**MISE EN PLACE DES PÉRIMÈTRES DE PROTECTION  
CAPTAGE DE PARLY (89)**

**DOSSIER D'ENQUÊTE PUBLIQUE**

**PIÈCE N°8 : RAPPORTS DE L'HYDROGEOLOGUE AGREE**

**Avis hydrogéologique  
en vue de la création d'un nouveau forage à Parly  
Avis du 12/12/2012**

**Figure 3 : Coupe du forage F2**

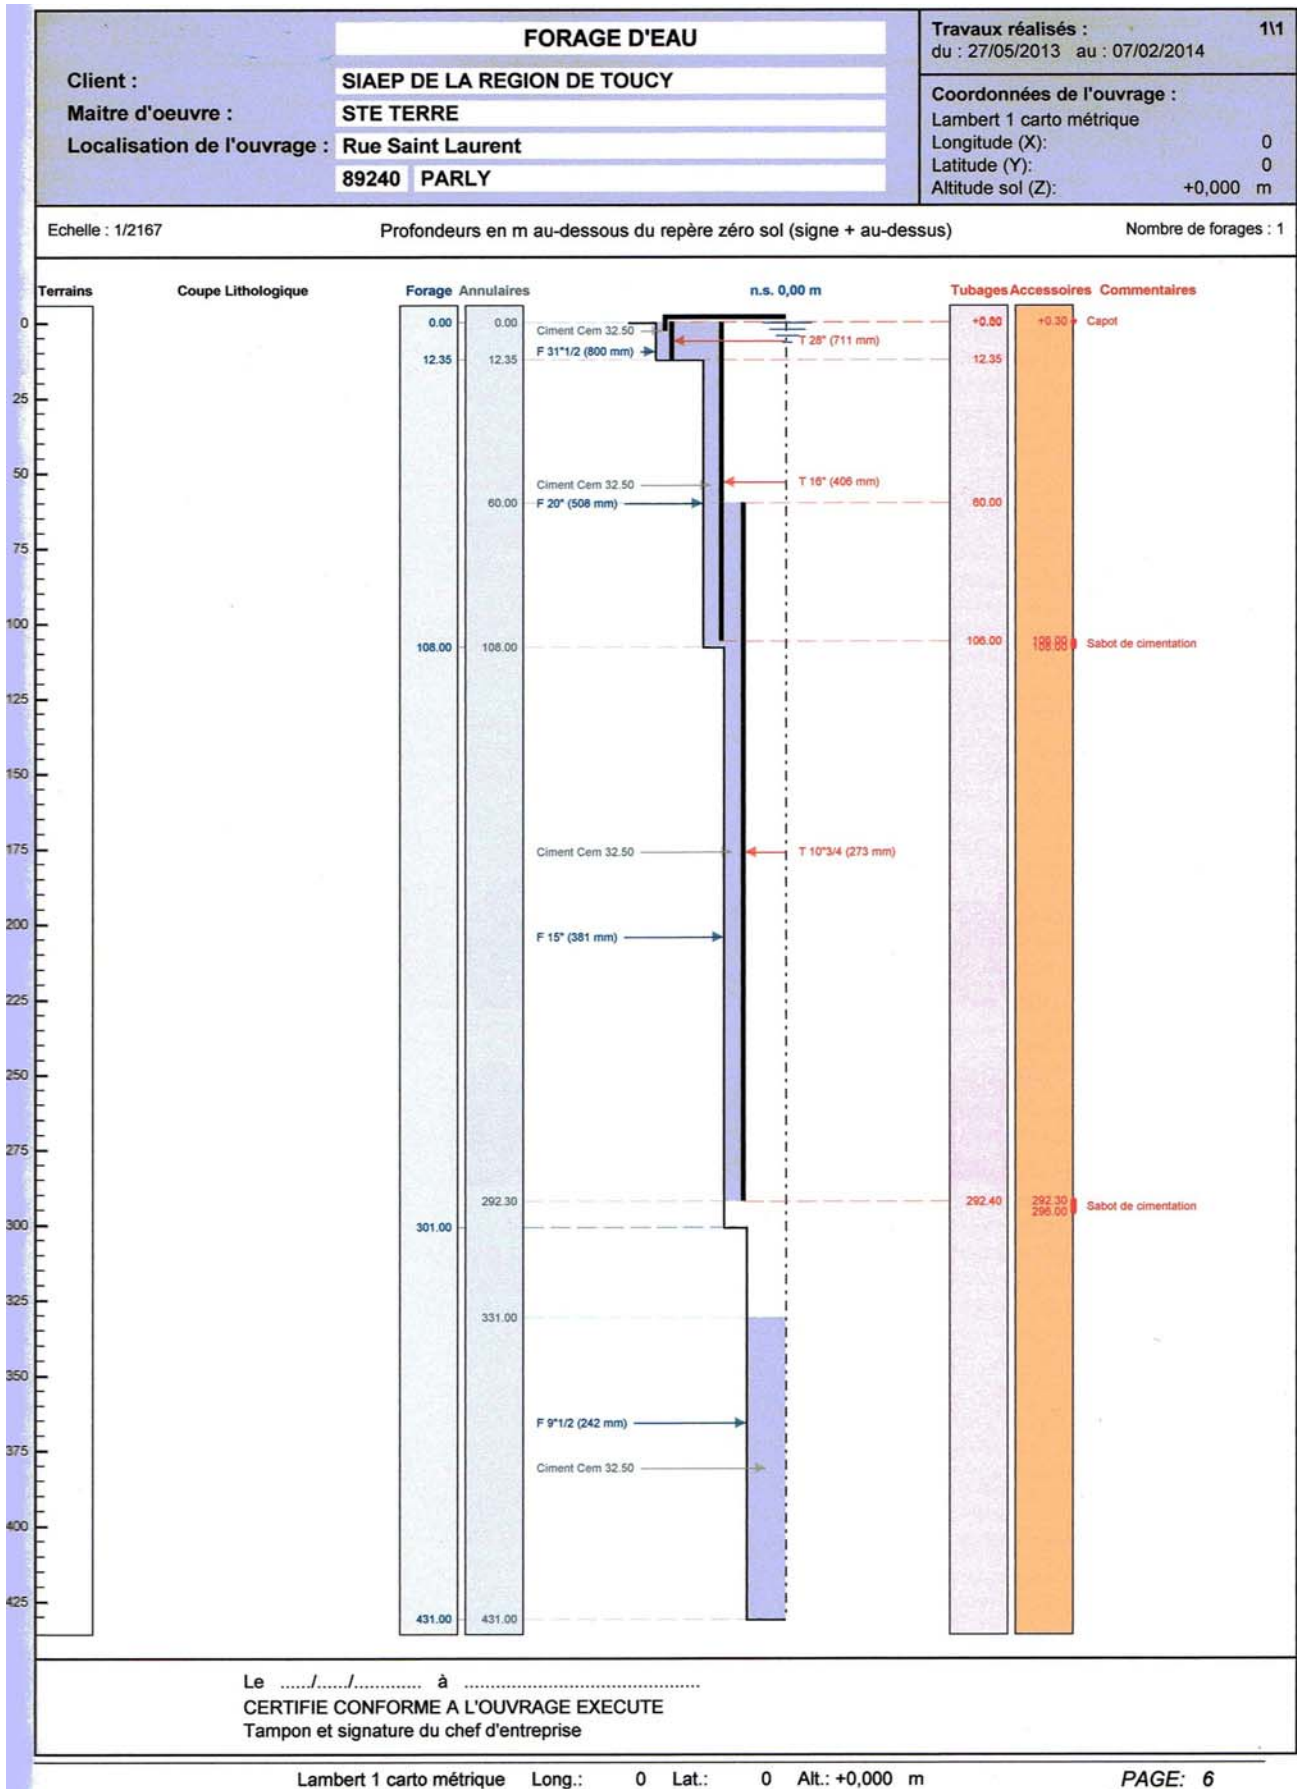
Il s'agit de tubages API. L'épaisseur indiquée sur les bordereaux de livraison pour le tube Ø 406 mm est plus faible que celle indiquée dans le dossier technique du forage : 9,5 mm au lieu de 11,1 mm (cela ne devrait cependant pas avoir d'incidence technique sur la qualité de l'ouvrage). La nuance d'acier des tubes Ø 406 mm est B/P265GHTC1, celle des tubes Ø 273 mm est K55. Dans les deux cas, il s'agit d'aciers faiblement alliés.

Le tubage Ø 273 mm a dans un premier temps été remonté au jour. Il a ensuite été recoupé à 60 m de profondeur, après réalisation de la cimentation. Les espaces annulaires sont en principe cimentés sur toute la hauteur. Cependant, le sommet de la cimentation du tube Ø 273 mm n'est pas connue avec exactitude. D'après le contrôle de cimentation par mesure VDL, il se situerait à 60 m. Pourtant, l'inspection vidéo qui visualise le tube recoupé à cette cote montre un annulaire libre de cimentation. La longueur de recouvrement entre les tubes Ø 406 mm et Ø 273 mm est importante (48 m). Un manque de ciment dans l'annulaire du tube Ø 273 mm n'est pas rédhibitoire, tant que le toit de cette cimentation reste au dessus de la profondeur 100 m.

L'équipement est globalement conforme au cahier des charges prévisionnel, si l'on exclu des différences sur les profondeurs et l'épaisseur du tubage Ø 406 mm.

Figure 4 : Pompage longue durée (graphique arithmétique)

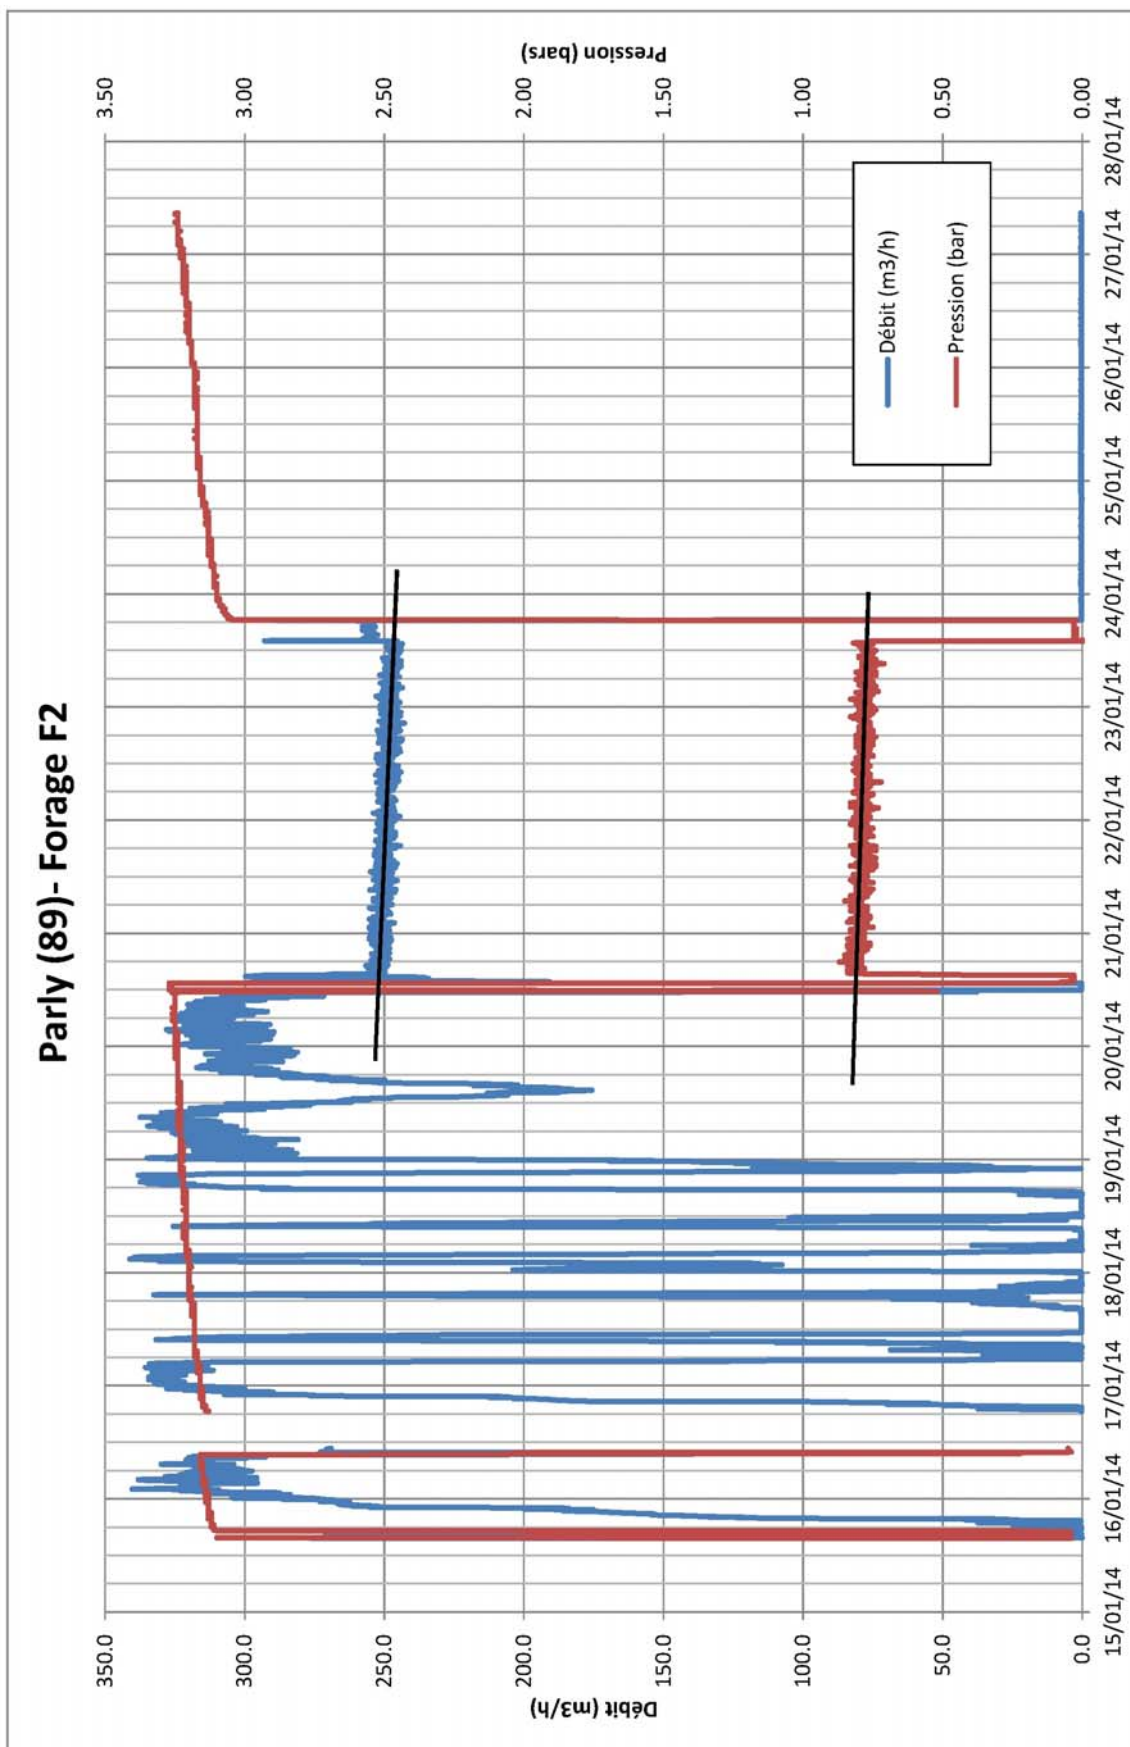
L'exploitation des données des enregistreurs qui m'ont été transmises est difficile. Dans la période qui précède le test de longue durée, la charge reste quasi constante, alors que de fortes variations de débit sont enregistrées. Par ailleurs, l'enregistreur ne reflète pas les mesures manuelles réalisées lors des paliers du 16 ou du 20 janvier. Enfin, le niveau de la nappe n'est pas stabilisé avant l'essai de longue durée : au cours des 4 jours qui précèdent, sa charge remonte de 0,13 bars.

Le maître d'œuvre n'a pas interprété l'essai de longue durée. Pendant cet essai, le débit baisse lentement et régulièrement de 252 à 247 m<sup>3</sup>/h. Dans le même temps, la charge résiduelle diminue de 0,81 à 0,77 bars. Suite à l'arrêt de la production, le niveau remonte immédiatement à 3,06 bars, puis pendant les trois jours qui suivent jusqu'à 3,22 bars. La transmissivité calculée par la méthode de Jacob sur la courbe de remontée semble comprise entre 6 10<sup>-3</sup> m<sup>2</sup>/s et 5 10<sup>-2</sup> m<sup>2</sup>/s ;

- Interprétation fine du test de production de 72 heures, prenant en compte les mesures de descente et de remontée. Si l'essai de janvier 2014 ne peut être interprété convenablement, il devra être refait, en respectant notamment les prescriptions de mon avis de décembre 2012 concernant la précision des mesures.

**Proposition de périmètre de protection immédiate modifié**

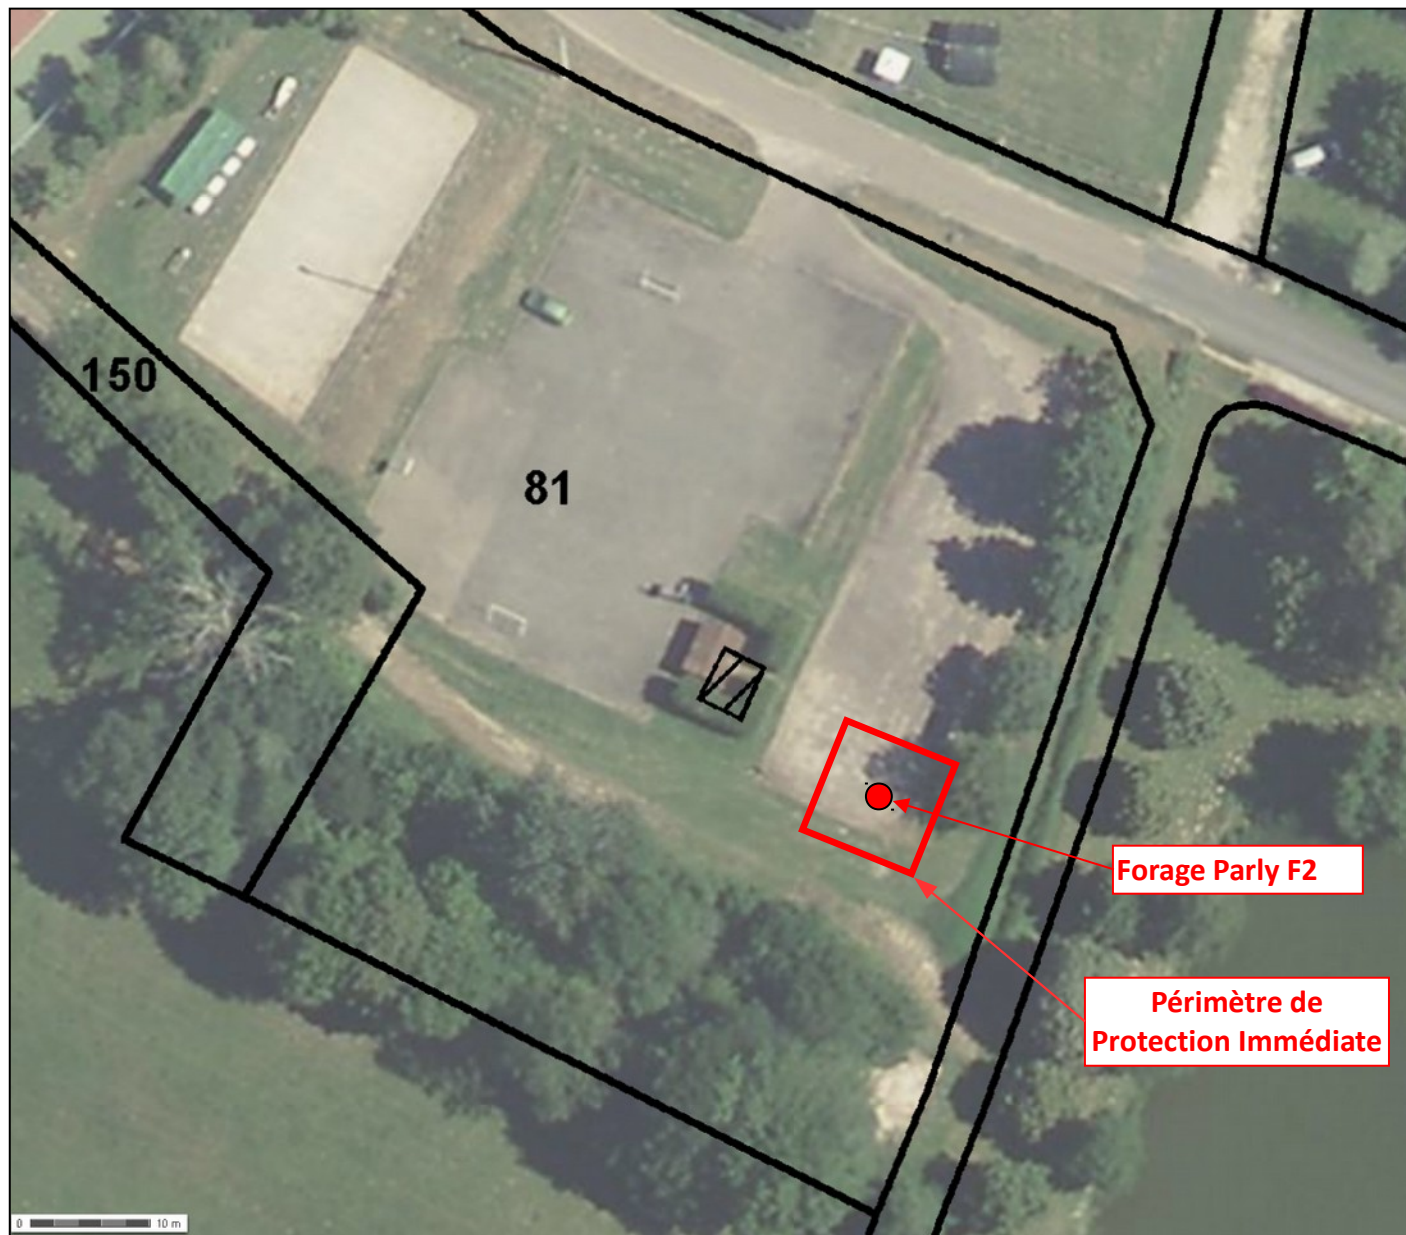
Dans le cas du forage de Parly, la nappe est captive sous une épaisse couche d'argile qui en assure une parfaite protection. Par ailleurs, la fédération a indiqué à l'ARS que la station de traitement serait installée sur une autre parcelle, en dehors du PPI.

Compte tenu des contraintes particulières du site, des caractéristiques hydrogéologiques du forage et de la disposition des installations prévues, un périmètre de protection de 10 m de côté centré sur le forage, tel que proposé par la Fédération, peut être admis (Cf. plan joint). Les autres prescriptions relatives au PPI restent inchangées

L'attention de la Fédération est attirée sur la nécessité de maintenir un accès au forage pour une machine, en cas de nécessité d'intervention.
